AVIS HYDROGEOLOGIQUE SUR LE PROJET
D'AMENAGEMENT DE LA ROUTE NATIONALE 85 ENTRE
DIGNE ET MALIJAI VIS A VIS DES CAPTAGES D'EAU
POTABLE

MAI 2023

Marc FIQUET

Hydrogéologue agréé en matière d'hygiène publique
coordonnateur pour le département des Alpes de Haute Provence
2 3 rue Montclair
05 000 GAP

Figure 5 : Délimitation des périmètres de protection du champ captant des captages AEP de la commune d'Aiglun (d'après AP 2012, modifié)

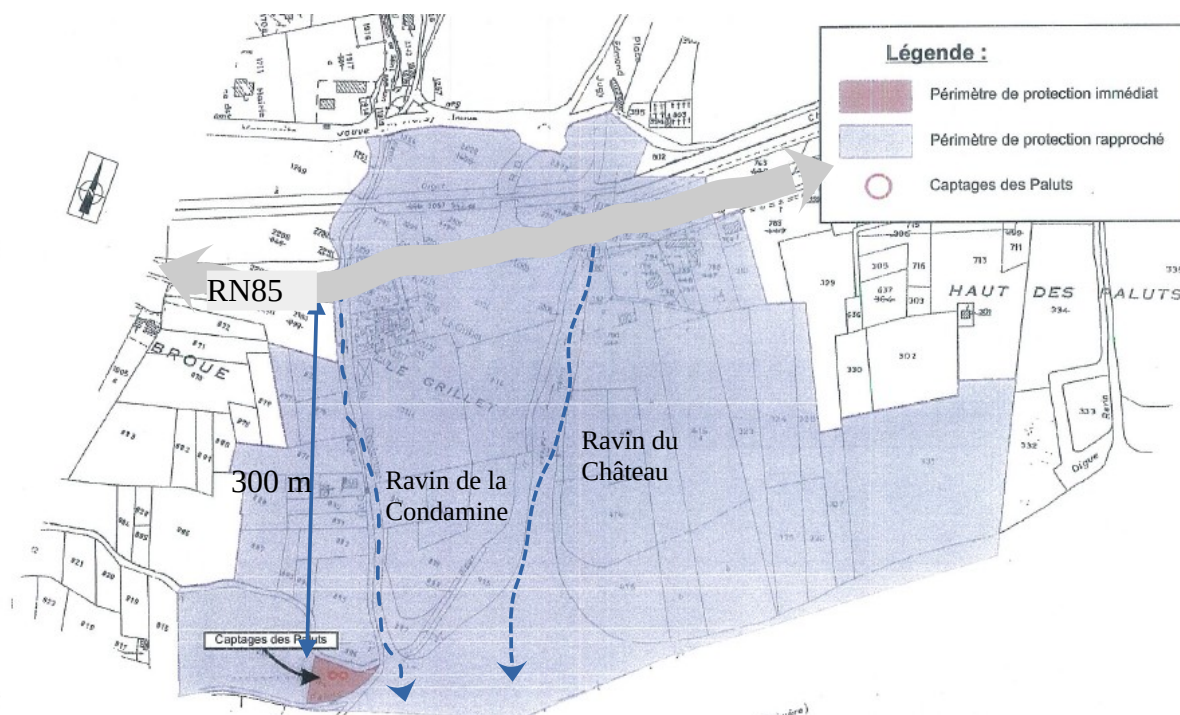
En complément, il faut **renforcer la protection au niveau de la traversée des ravins de la Condamine et du Château** (cf. figure 5). En effet, ces ravins, franchis par la RN85, traversent le périmètre de protection rapprochée en direction de la Bléone, constituant ainsi des vecteurs de pollution privilégiés vers la nappe alluviale et les captages. Une pollution des ravins, tant en phase travaux qu'en phase exploitation, serait susceptible d'atteindre rapidement la nappe en amont immédiat des captages. A ce titre, la conception des réseaux de collecte de la plateforme et la réalisation des travaux devront veiller à ce qu'il n'y ait aucun rejet direct dans ces ravins. Des glissières de sécurité ou muret type GBA devront permettre d'éviter qu'un véhicule ne puisse quitter la chaussée et tomber dans le lit de ces ravins.

Figure 8 : Zones de sauvegarde proposées sur la Zone d'Intérêt Futur de Malijai (extrait des études sur la ressource stratégique de la nappe de la Bléone, Sépia et AI)

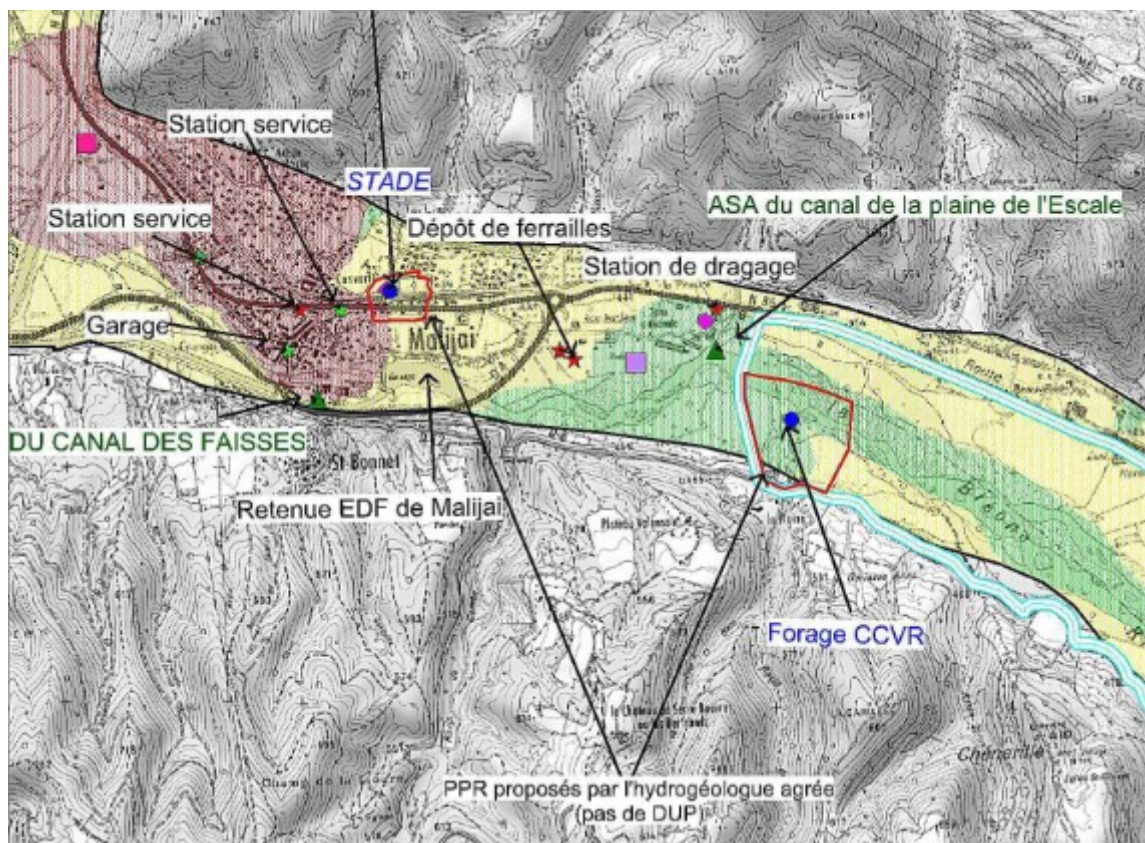
Le secteur de Malijai a été identifié comme celui présentant le plus gros potentiel pour contribuer à l'alimentation en eau potable dans le futur. **Des zones de sauvegarde ont été proposées en amont du forage du Stade et autour du forage de la CCVR en rive gauche de la Bléone** (cf. figure 8). Il est impératif que le projet prenne en compte cet enjeu et qu'il soit conçu avec les mêmes exigences que celles retenues dans la traversée du périmètre de protection rapprochée du captage d'Aiglun à savoir collecte des eaux de plateforme et traitement avant rejet dans le milieu superficiel.
